改善箇所説明図

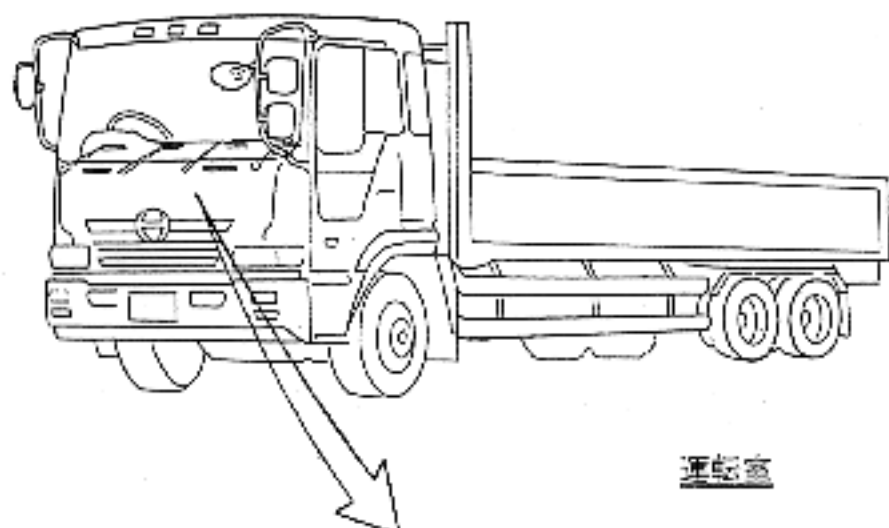
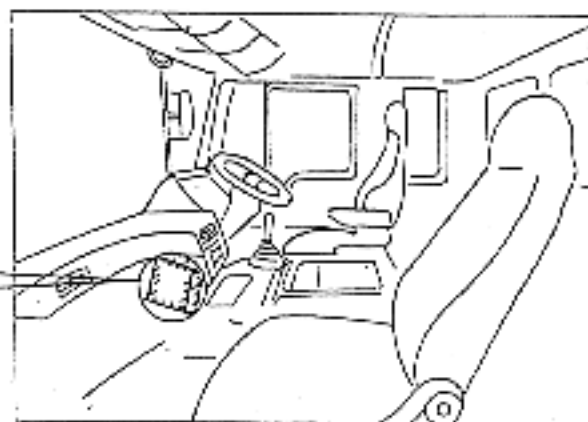
基準不適合発生(原因)箇所

制動灯の制御回路において、電気閉閉器(コントロールユニット)の回路設定が不適切なため、コントロールユニット内部の半導体リレーが短絡する場合があります。最悪の場合、制動灯が点灯したままになるおそれがある。

注: コントロールユニットを交換する。

対策: コントロールユニットの制動灯制御回路(半導体リレー)の前にリーク電流遮断回路を追加設定する。

措置: 全車両、コントロールユニットを対策品と交換する。

識別: 対策品のコントロールユニットには、白○の識別シール・マークを貼付する。
